Keuringsverslag van een elektrische laagspanning- en zeer lage spanningsinstallatie

NIET CONFORM

Datum keuring: 26/08/2025

Straatnaam: Weggevoerdenstraat
Huisnummer: 12
Busnummer: 11
Postcode: 3500
Gemeente: HASSELT
Land: België

Afbeelding schakel- en verdeelbord:

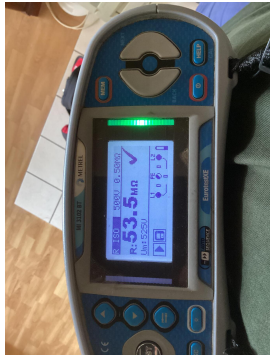
- I1.01 Eéndraadschema van de installatie is niet aanwezig. (Boek 1 Afdeling 2.12 - 2.13 en 3.1.2)
- I1.03 Situatieschema van de installatie is niet aanwezig. (Boek 1 Afdeling 2.12 - 2.13 en 3.1.2)
- N12 De elektrische installatie was niet volledig toegankelijk, wij hadden geen toegang tot volgende lokalen: Bemeubeld
- N34 Deze installatie dateert van voor '81, er werd rekening gehouden met de afwijkende beschikkingen vermeld in Boek 1 Afdeling 8.2.1.
- nota/note 27 Het EAN-nummer kon ons niet meegedeeld worden tijdens onze rondgang.

nota/note 12: De elektrische installatie staat niet onder spanning. De goede werking van de differentieels kon niet getest worden.
